Grilltellerhalterung aus Keramik in Mikrowellen-Kompaktgeräten ab Produktionsdatum nach KW 15. 2008

BESCHREIBUNG

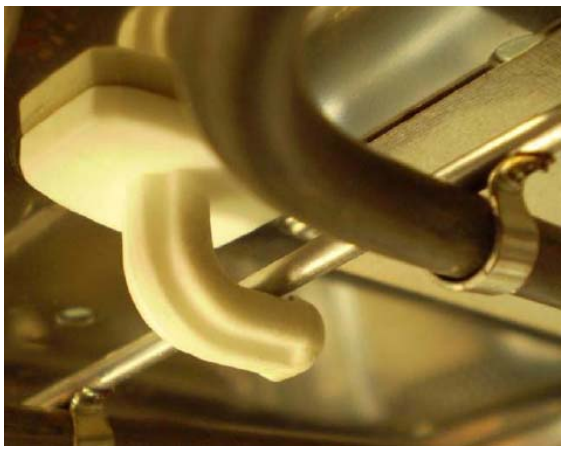
Neues System mit folgenden Verbesserungen:
- Einfachere Austauschbarkeit (Gerät muss nicht mehr ausgebaut werden).
- Nur ein Teil wird nicht mehr gebraucht (Metallscheibe zur Befestigung des alten Keramikhalters)
- Leichtere Reinigung der Keramikhalterung (kann zur Reinigung herausgenommen werden).

NEUE HALTERUNG
hält nach einer Drehung um 90° in die Öffnung von selbst.

Neue Keramikhalterung kurz vor dem Einsetzen in eine spezielle Öffnung

Neue Keramikhalterung nach dem Einsetzen in eine spezielle Öffnung und Drehung um 90°

Die neue Grillhalterung ist nicht austauschbar in den Geräten, die vor KW 15 2008 gefertigt wurden.
